Veřejná zakázka: Sanatorium Pálava

Věc: Pokyn k variaci

Pokyn k Variaci č. 16: Zrušení úpravny vody

2) Výkres D.1.01-6-102 Technologické schéma barva 1050x297

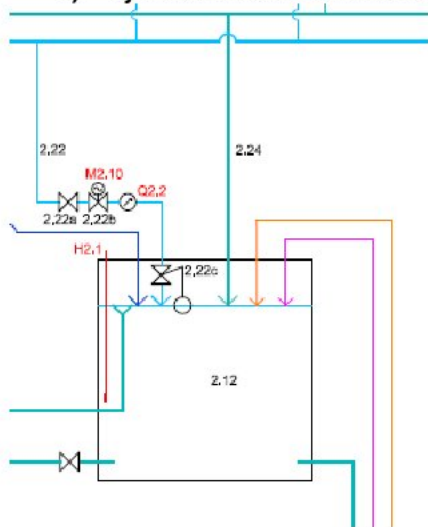
Je navržena domovní úpravna vody ze surové jezerní vody na pitnou. Zdrojem surové vody bude přípojka užitkové jezerní vody. Technologie úpravní – viz samostatná část PD. Bude umístěna v technických prostorách 2.PP vedle bazénové technologie a **případně budoucí recyklace bazénových vod**.

2.24 Přívod vody k recyklaci

Vzhledem k zajištění celé požadované kapacity pitné vody dodávkou distributora VaK Břeclav nebudou technologie a stavební práce spojené s výstavbou úpravní vody realizovány. Recyklace bazénové vody byla vyhodnocena jako neekonomická a technologie se nebude realizovat. Zrušením úpravní pitné vody dojde k nárustu dodávky pitné vody z vodovodního řadu a z tohoto důvodu je nutné zvětšit dimenzi vodovodní přípojky z 80 mm na 125 mm.
